**ENERGINET**  
Myndighedsenheden

Kravanmeldelse - RfG

# ANMELDELSE AF ÆNDRING AF RFG-KRAV (~~HØRINGSUDGAVE JULI~~ ANMELDELSESUDGAVE DECEMBER 2022)

#### 4.2 Anvendelse af Uc vs. 1 pu

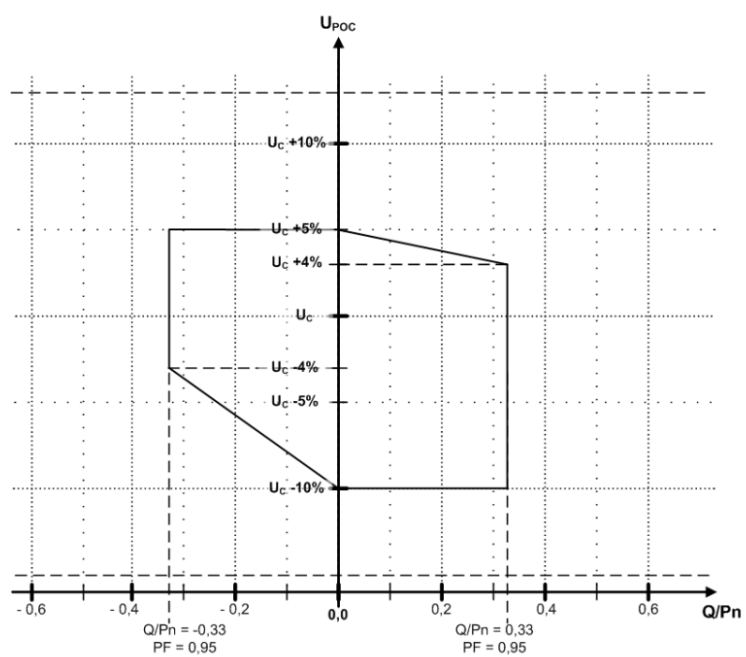
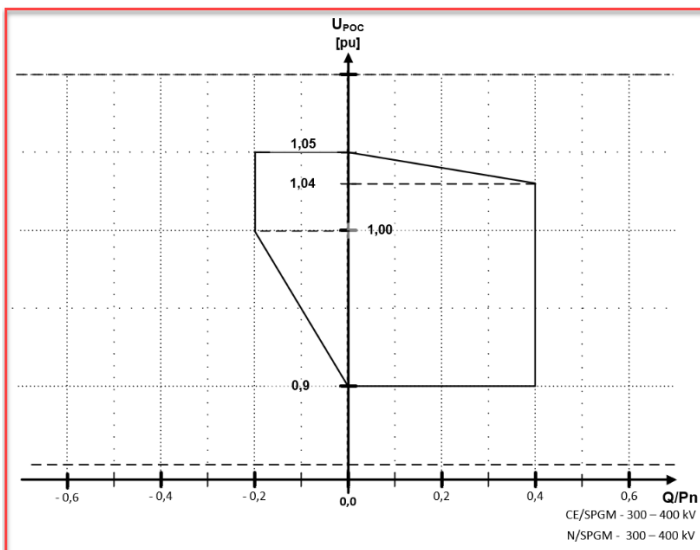
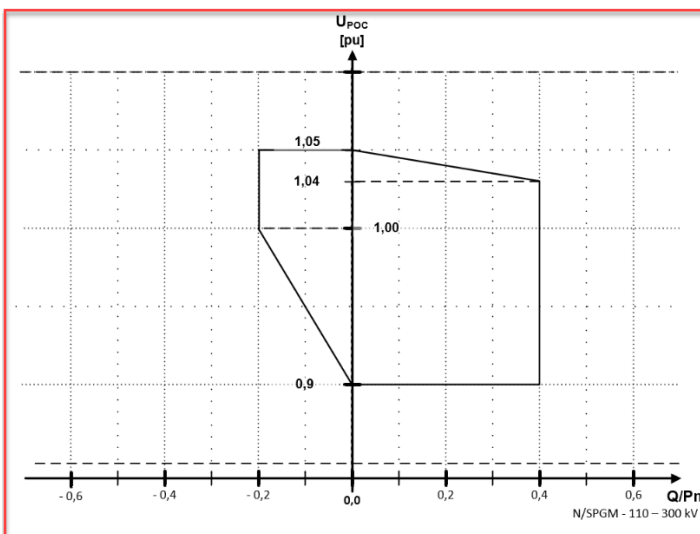
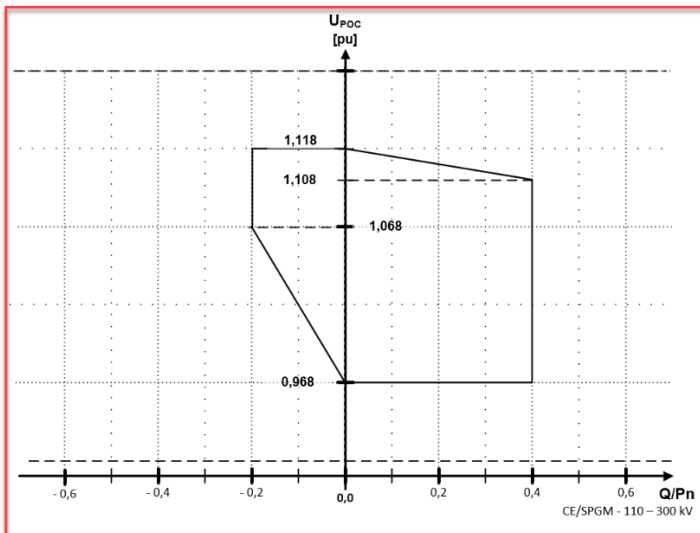
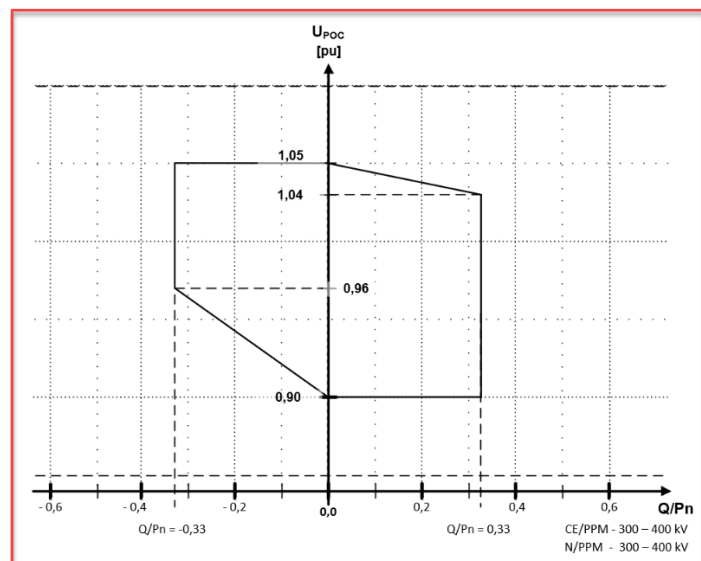
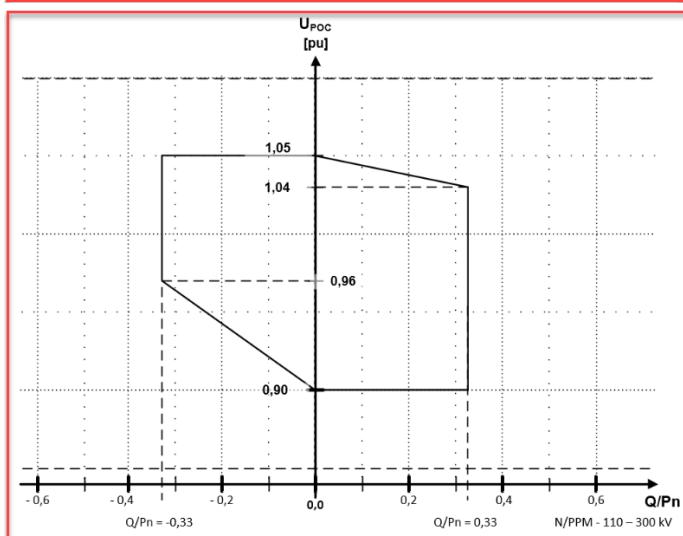
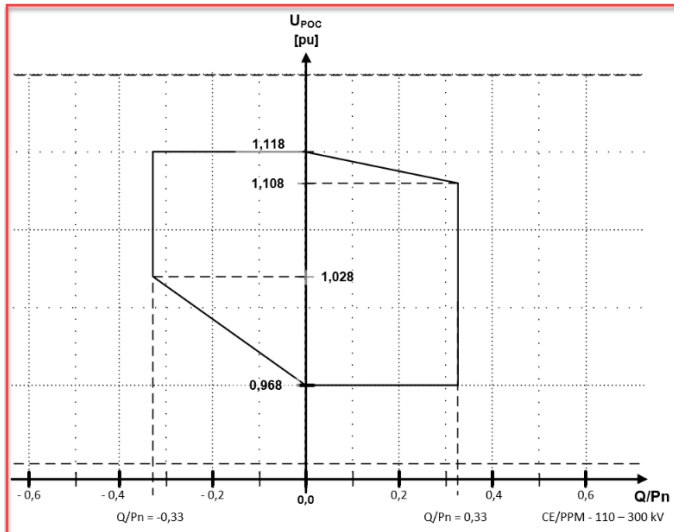
Energinet indstiller til godkendelse, at enheden ændres fra at være Uc til pu i kravene, som viser Uc i henhold til RfG artikel 18, stk. 2, litra b), nr. ii, figur 7 og tabel 8, og RfG artikel 21, stk. 3, litra b), nr. ii, figur 8 og tabel 9, og RfG bilag 1.D figur U-QPn (SGPM) og U-QPn (PPM).

Figurene under SPGM og PPM illustrer krav til reaktive egenskaber for CE/systemspændingerne.

Uc udskiftes med en specifik pu-værdi.

Energinet har erfaret, at der i nogle situationer kunne opstå misforståelser i forhold til kravet  $U_c$ , som endvidere også har givet anledning til uhensigtsmæssig og ukorrekt fortolkning og forståelse af kravet. Ændringen påvirker således ikke det funktionelle krav, men er af mere informativ karakter.

#### 4.3 Rettet tekst i bilag 1 #1

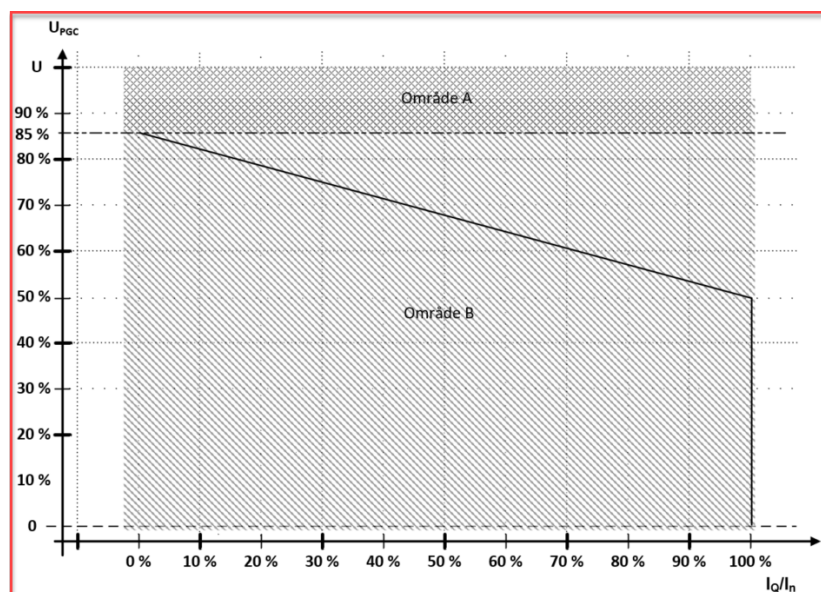
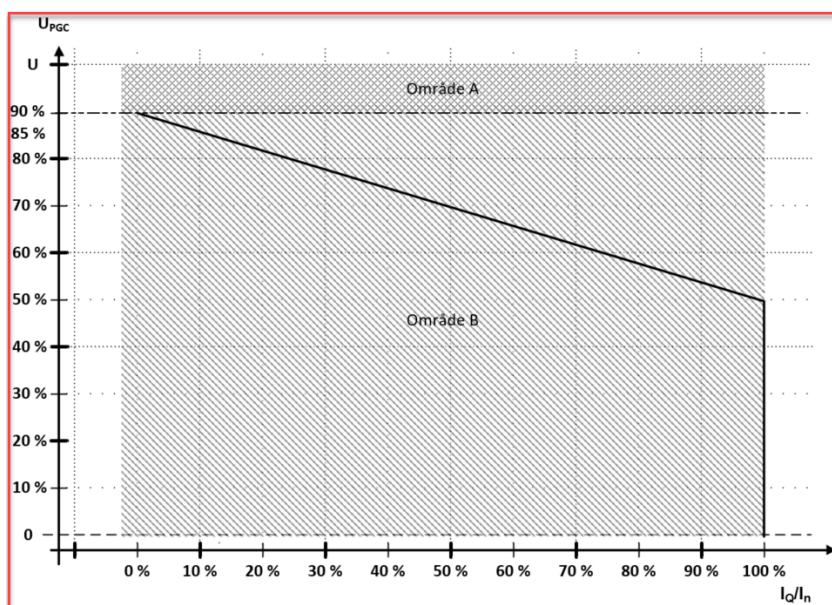
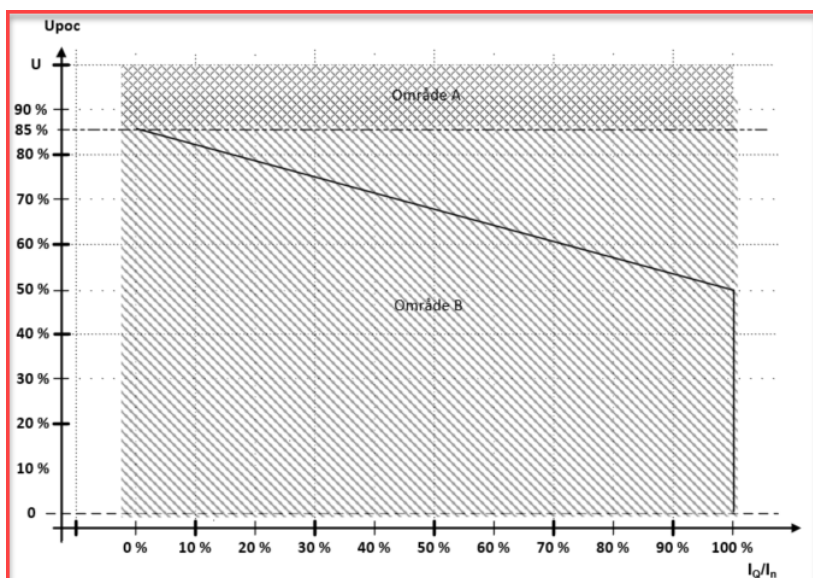
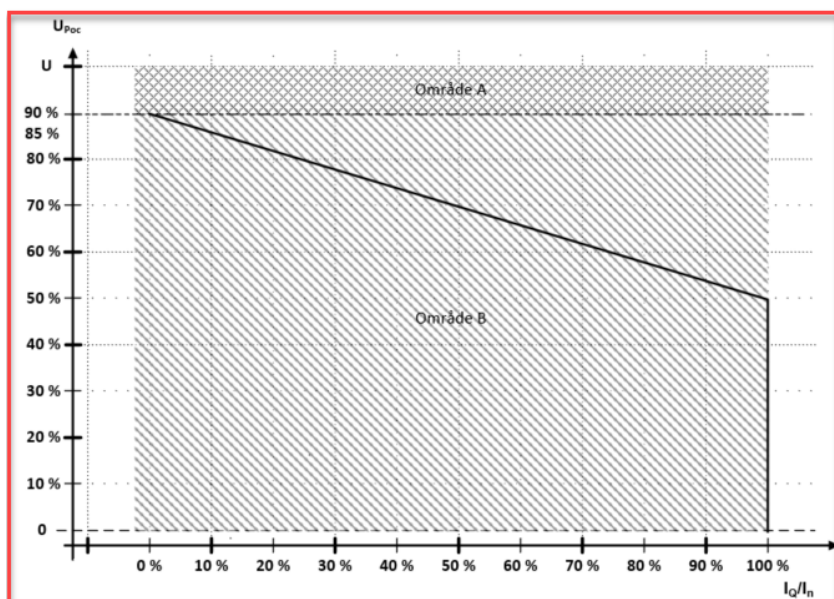
Reguleringen skal følge den relevante karakteristik angivet på de to figurer herunder, for hhv. CE og N, så den reaktive tillægsstrøm (synkronkomponenten) efter senest 100 ms følger karakteristikken med en tolerance på  $\pm 20\%$  af  $I_n$ . Med hensyn til symmetrisk fejlstrømsinjektion, skal spændingen  $U$  evalueres ud fra den synkrone spændingskomponent.

Præcisering af figurerne i teksten og spændingen på y-aksen i figurerne anses for en rimeligt simpel ændring, men gøres i et forsøg på at undgå misforståelse af kravet. I nogle tilfælde har det nuværende krav givet anledning til uhensigtsmæssig og ukorrekt fortolkning og forståelse af kravet. Ændringen påvirker således ikke det funktionelle krav, men er af mere informativ karakter.

Figurerne for henholdsvis CE og N konsekvensrettes således også med opdateret tekst for y-aksen.

Figur x

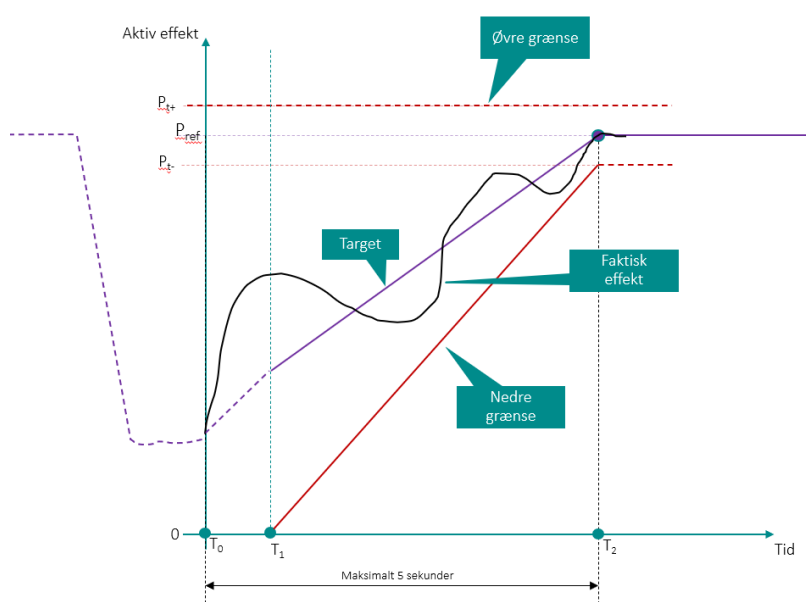
Anlægget skal efter et indsvingningsforløb levere normal produktion senest 5 sekunder efter, at driftsforholdene i tilslutningspunktet er tilbage i området kontinuert drift.

Nøjagtighed for en fuldført regulering skal være i området +/- 5% af  $P_n$ , med forbehold for ændring i tilgængeligheden af primær energikilde.

Effektereguleringen skal ske med en tilnærmelsesvis konstant gradient, hvor den aktive effekt under indsvingningsforløbet skal ligge indenfor området defineret på figur X, hvor:

- $T_0$  er tidspunktet hvor driftsforholdene er tilbage i området kontinuert drift.
- $T_1$  er mellem 100-500 ms. efter  $T_0$  og angiver tidspunktet hvor anlægget forlader FRT-mode, når funktionen til forsinket exit af FRT-mode anvendes jf. krav nedenfor. Hvis funktionen ikke anvendes, er  $T_1 = T_0$ .
- $T_2$  er tidspunktet hvor anlægget igen levere normal produktion. (kan være op til 5 sekunder efter  $T_0$ ).
- $P_{ref}$  er normal produktion før fejl.
- $P_{t+}$  og  $P_{t-}$  er henholdsvis  $P_{ref} \pm 5\%$  af  $P_n$ .

Figur y

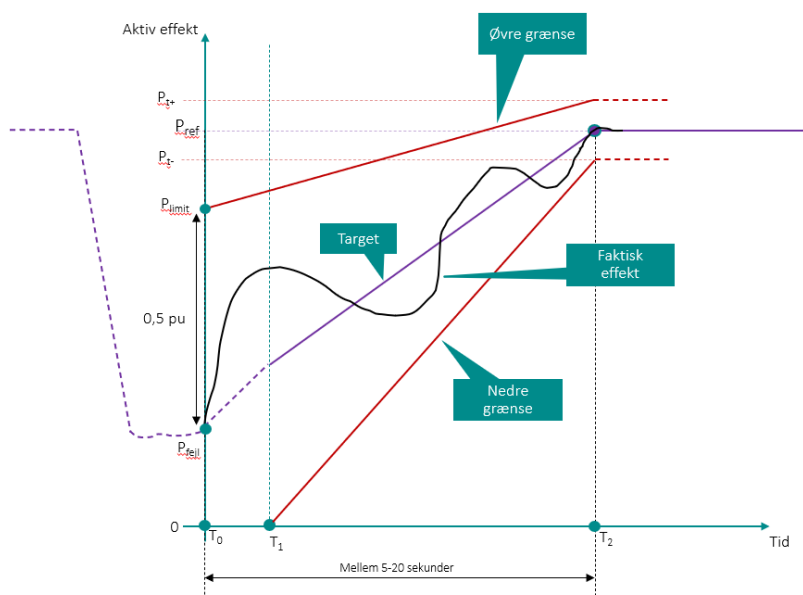
Type D PPM-produktionsanlæg skal være i stand til at lave en langsommere og kontrolleret regulering af aktiv effekt tilbage til normal produktion. Krav til langsom PFAPR er fastlagt i nedenstående og vist på figur y.

Tidspunktet hvor den aktive effekt er tilbage til normal produktion,  $T_2$ , skal kunne indstilles til mellem 5 og 20 sekunder med en opløsning på 1 sekund. Den aktive effekt må på intet tidspunkt under reguleringen overstige  $P_{t+}$ , og skal yderligere ligge inden for den øvre og nedre tolerance som vist på figur y.

- Den øvre tolerance er linjen fra  $P_{limit}$  ved  $T_0$  og til  $P_{t+}$  ved  $T_2$  hvor
  - o  $P_{limit}$  er defineret som:  $P_{fej} + 0,5 pu$ ,
  - o  $P_{fej}$  er den aktive effekt til tidspunkt  $T_0$ .
- Den nedre tolerance er linjen fra  $P = 0$  ved  $T_1$  og til  $P_{t-}$  ved  $T_2$ .

Derudover gælder det at den maksimale gradient under reguleringen (mellem  $T_0$  og  $T_2$ ) ikke må overstige 25% af  $P_n/s$ .

Figur 1: OVFRT-profil for transmissionstilsluttede generatorer samt distributionstilsluttede generatorer, type B, C og D.

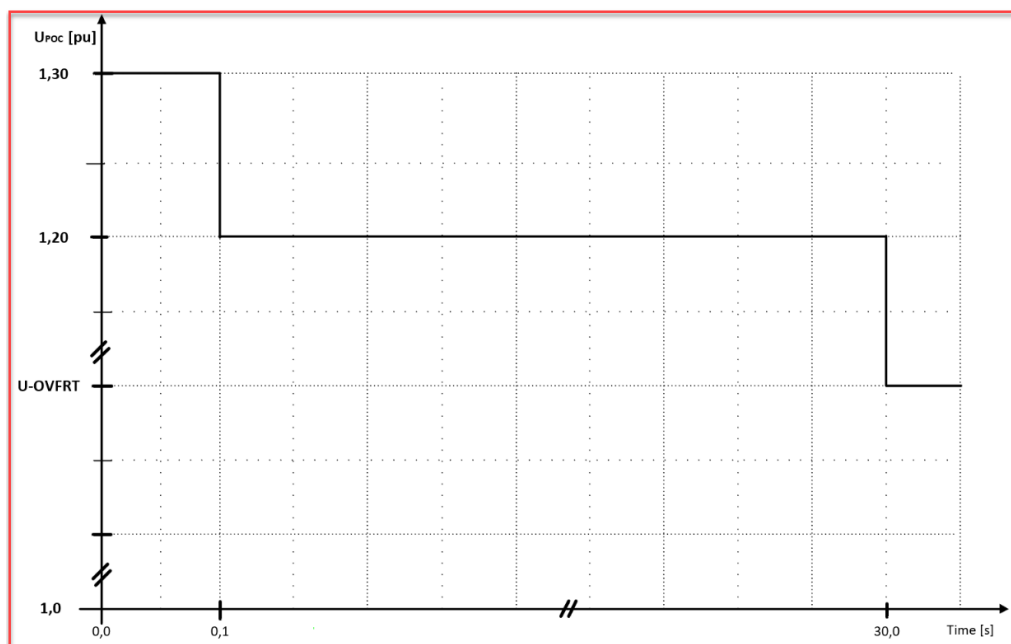
Produktionsanlægget skal forblive tilkoblet og i drift under spændingshændelsen.

Kravet til OVFR er gældende for symmetriske såvel usymmetriske spændingshændelser.

Den højeste fase-fase eller fase-jord spænding (effektivværdi) skal anvendes i spændingsevalueringen.

Spænding og tid som definerer OVFR-profilen:

- 1,3 p.u i 100 ms.
- 1,2 p.u. i 30 sek.

U-OVFRT er den maksimale tilladte systemdriftsspænding, kontinuerle eller tidsbegrænsede spænding, for hvilken der repræsenterer den højeste værdi.

[Distributionstilsluttede type D produktionsanlæg med POC på 60 kV eller lavere, skal have egenskaben men anvendelsen skal koordineres med den relevante systemoperatør i samarbejde med Energinet.](#)
